设计变更通知单

工程名称	莱阳“梨花集”文旅小镇项目		
	设计编号	2018-14	结构
	专业		第 B-1 号
	变更号

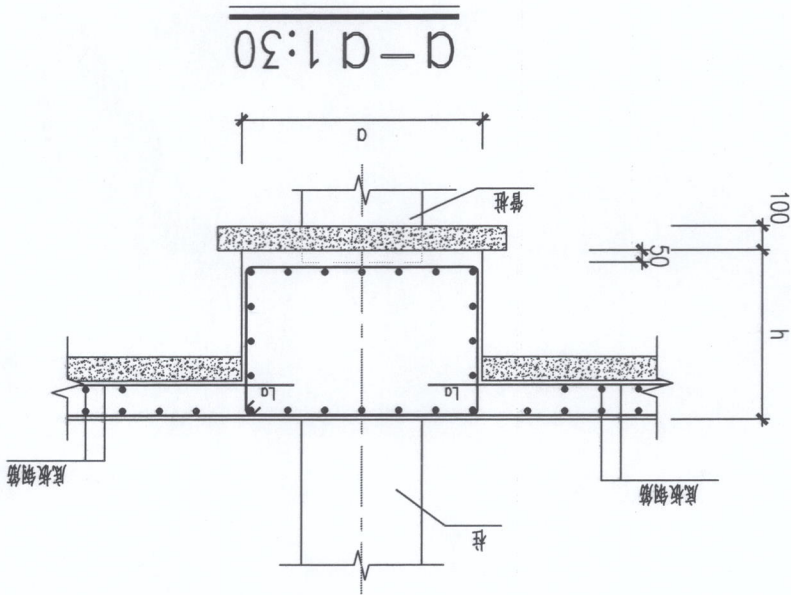
取消该工程所有楼座基础中，承台加腋作法，修改为如图所示：

在冻胀地基上采用防冻措施：基础、桩基承台、承台梁侧面应回填不冻胀的中、粗砂，其厚度不应小于200mm。
以下为空白。
